Projet éolien de Soudron

Note modificative paysagère

NOTE D'ANALYSE PAYSAGERE

RELATIVE AU PROJET DE MODIFICATION LIEE A LA SUPPRESSION D'EOLIENNES

Carte 1 : Mise en évidence des projets éoliens de Soudron et de Nuisement et Cheniers modifiés (Source : BE JC)

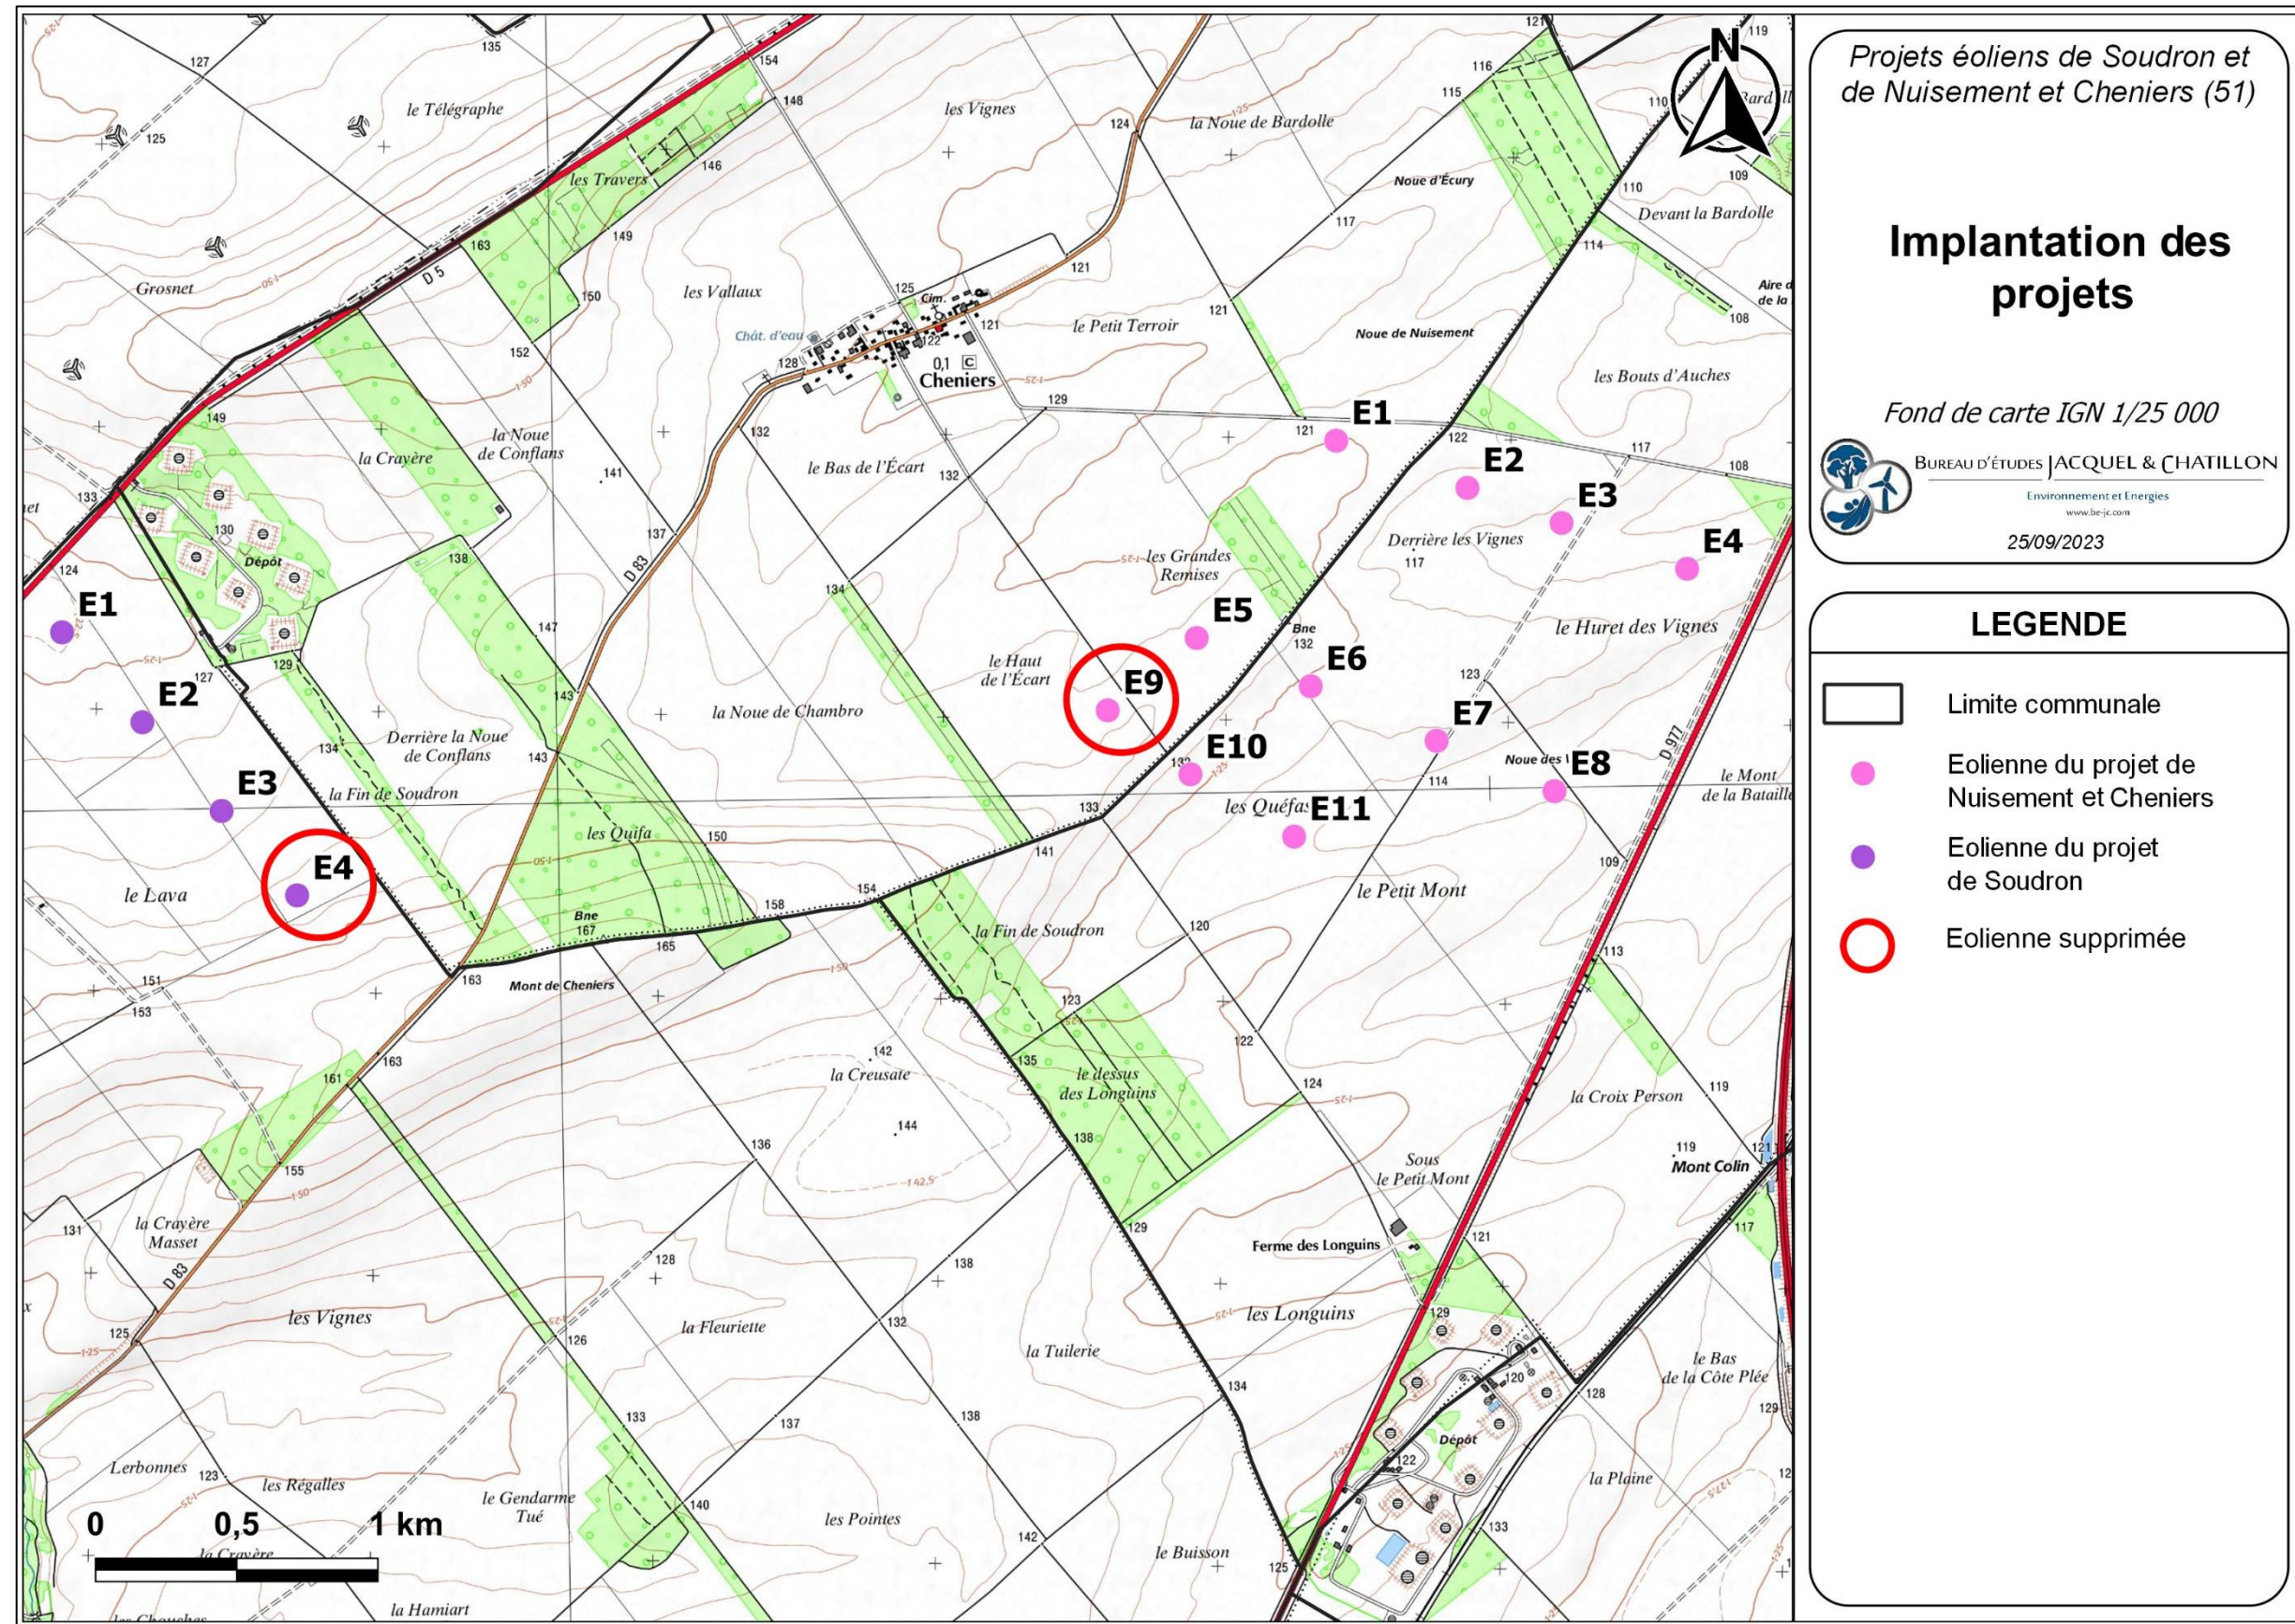
Comme précisé ci-dessus et illustré sur la Carte 1, les éoliennes E4 (S)¹ et E9 (NC)² ont été supprimées (entourées en rouge sur la carte suivante).

Carte 4 : Zone d'influence visuelle comparative des parcs initiaux et modifiés de Soudron et de Nuisement et Cheniers (Source : BEJC)

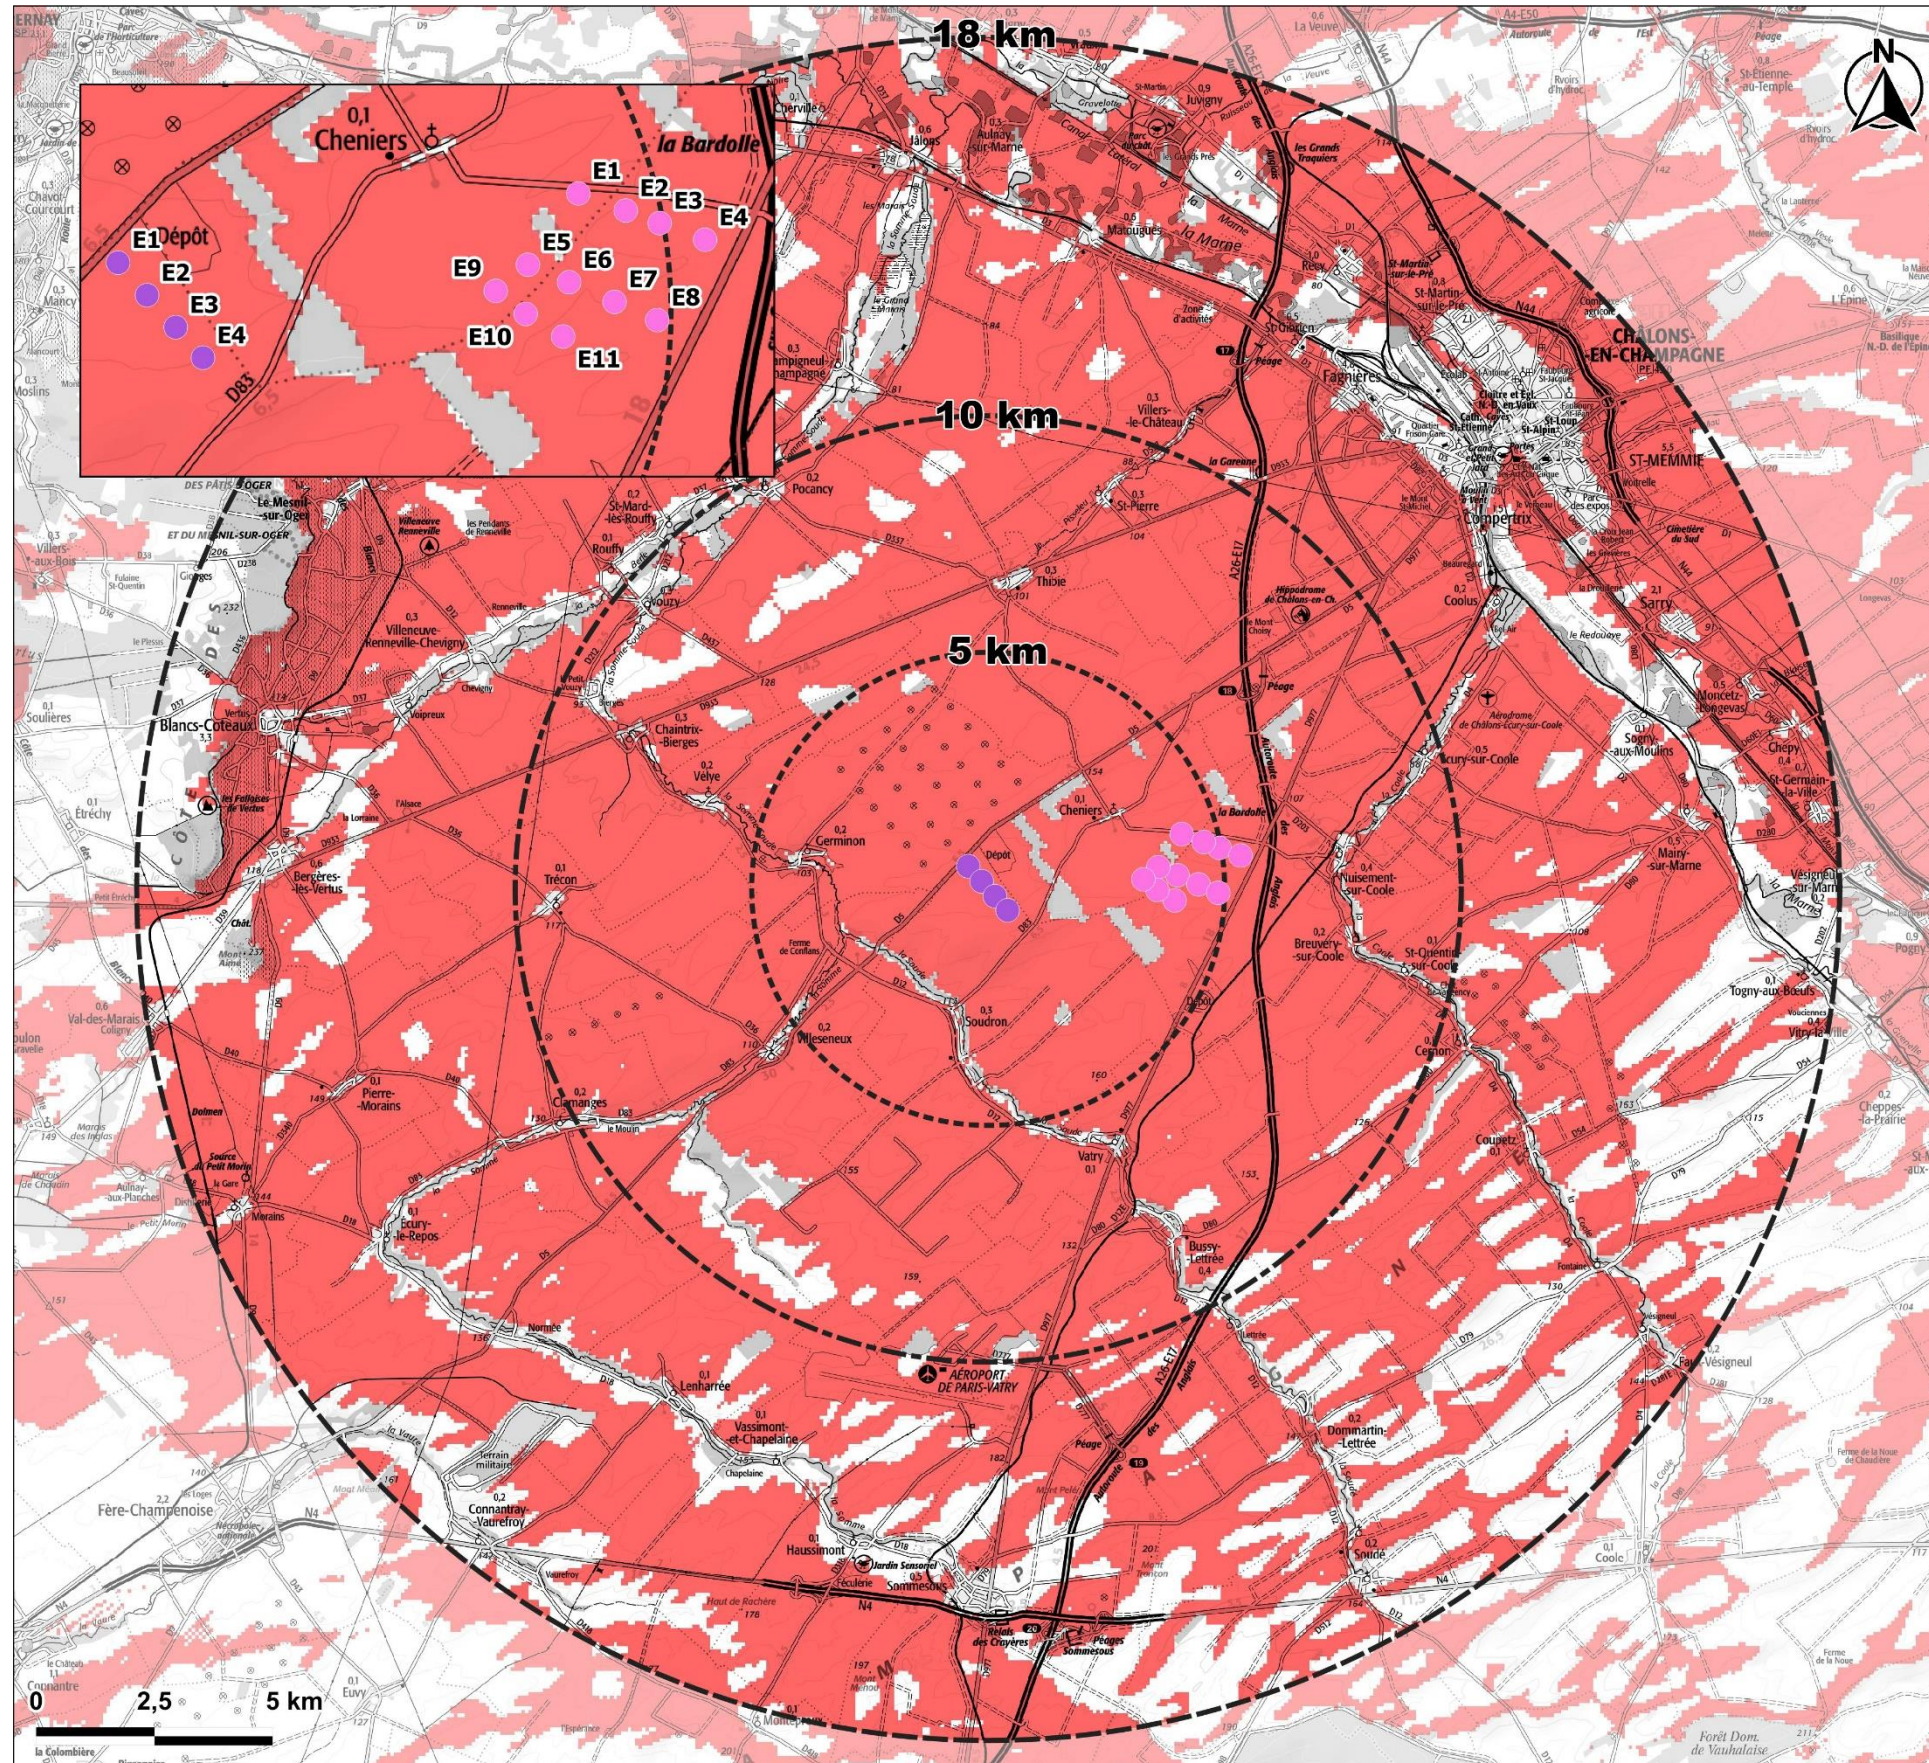
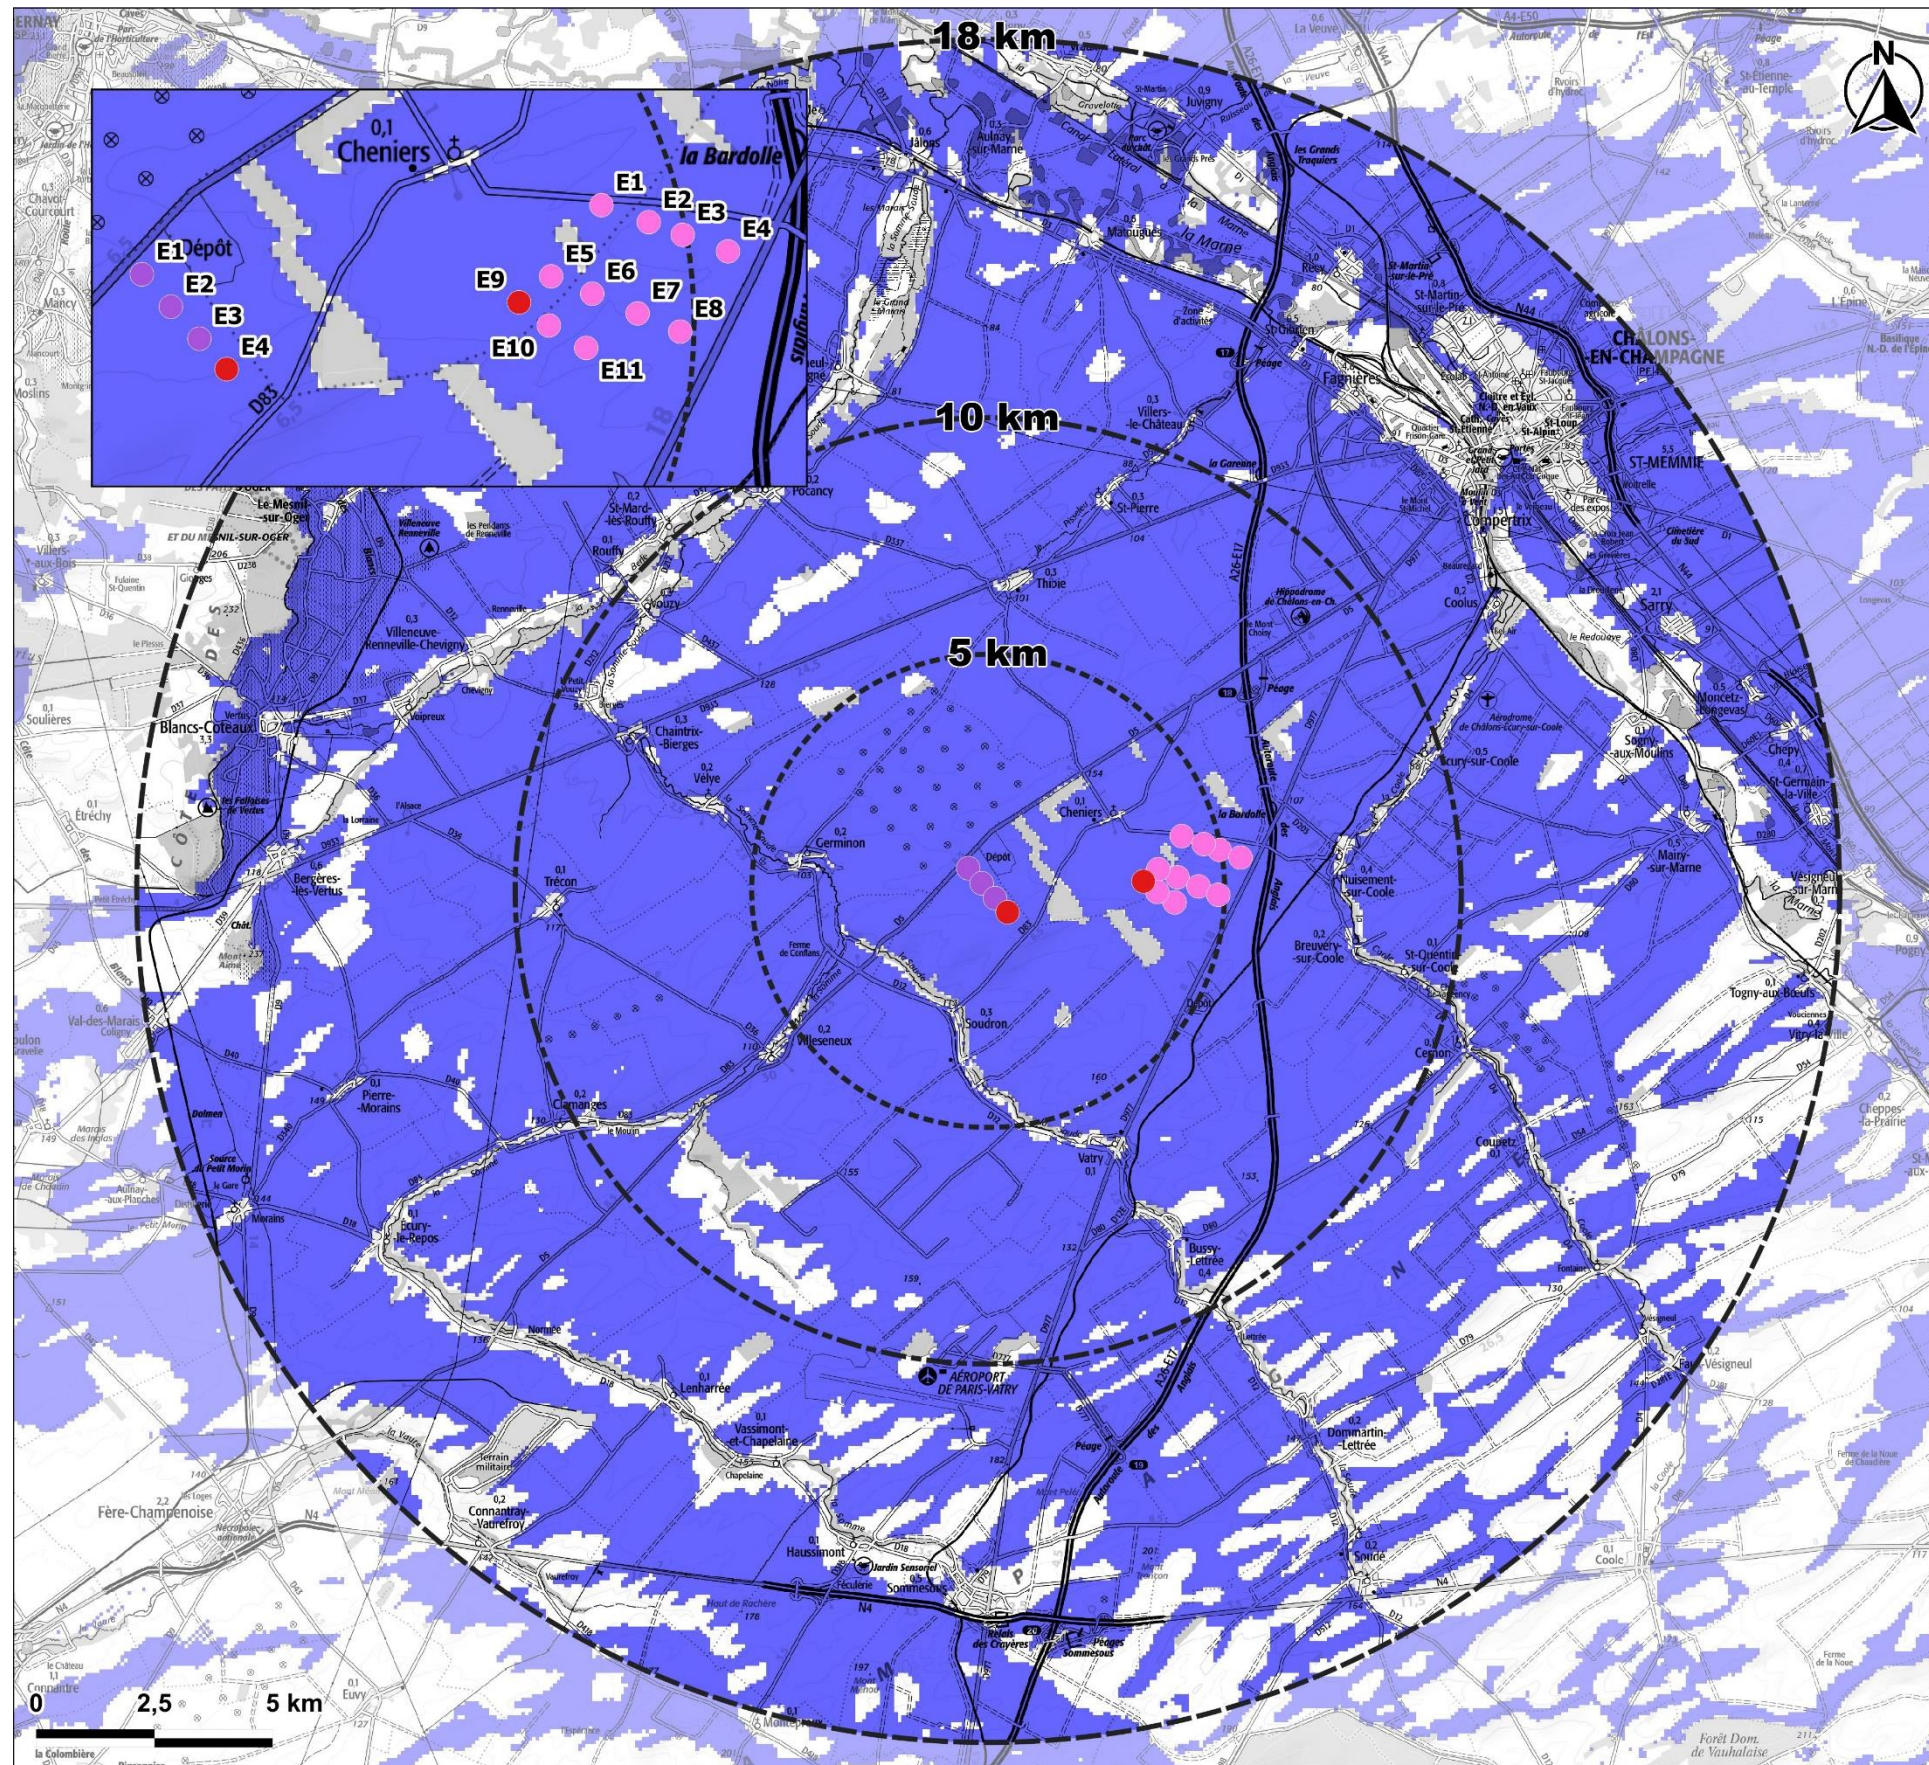
En analysant les deux premières cartes, de façon générale, les différences s'observent au sud des projets de Soudron et de Nuisement et Cheniers. De façon plus précise, au niveau du périmètre immédiat, les modifications se localisent le long de la vallée de la Soude, au Sud de ce dernier.

Aux abords des deux projets, les différences sont négligeables. Dans les périmètres rapproché et éloigné, les différences de visibilité sont peu significatives et s'observent également le long des vallées.

Globalement, la comparaison entre les projets initiaux et modifiés des parcs de Soudron et de Nuisement et Cheniers apparaît favorable au projet modifié étant donné que les zones de visibilité sont moins étendues mais la différence n'est pas du tout significative.
